PRECONIZZAZIONI RIGUARDANTI I SEDILI ANTERIORI EQUIPAGGIATI CON MODULO AIRBAG LATERALE:

ATTENZIONE : Informazione complementare agli opuscoli rif. 1080 (306) - 1026 (406) - 1129 (605), (Controlli - interventi - regolazioni). Questa informazione tiene conto della sostituzione dei profili in plastica come da informazione servizio 307.

Figura : C5GF081C

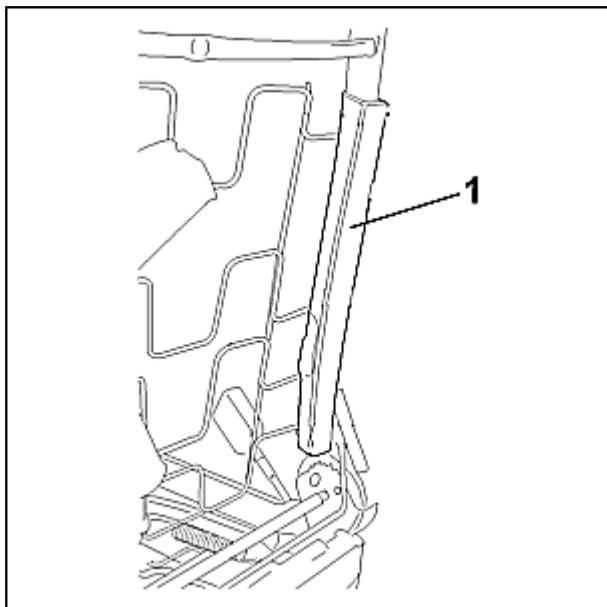
TASSATIVO : Tutti i profili in plastica (1) devono essere sostituiti ad ogni smontaggio del rivestimento dello schienale, per tutti i veicoli equipaggiati con questi profili.

Ricambi necessari : Kit di profili, (-).
